改善箇所説明図

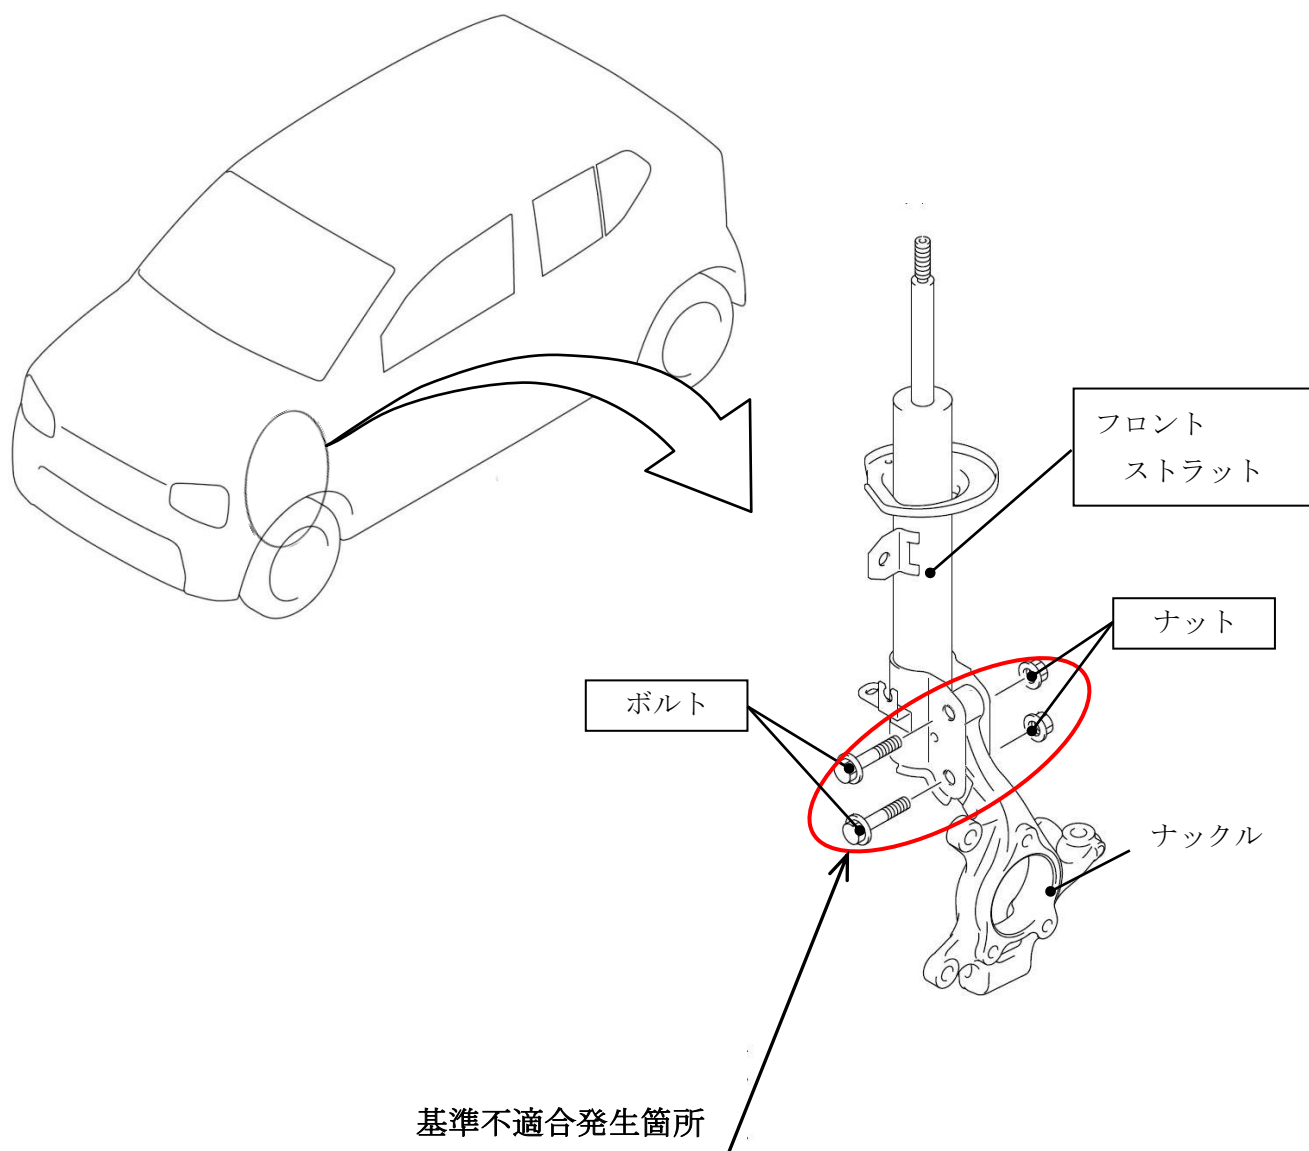
フロントストラットとナックルを締結するボルトとナットの締付けが不適切なため、ナットが規定トルクで締め付けられていないものがある。そのため、そのままの状態で使用を続けると、ナックルがストラットから外れ、最悪の場合、走行不能となるおそれがある。

全車両、ストラットブラケット部の当該ナットの締付け状態を点検する。ナットの緩みが確認された場合は、フロントストラット、ボルト、ナットを新品に交換する。

識別：右側フロントストラット上部取付部のパネルに黄色のシールを貼付する。
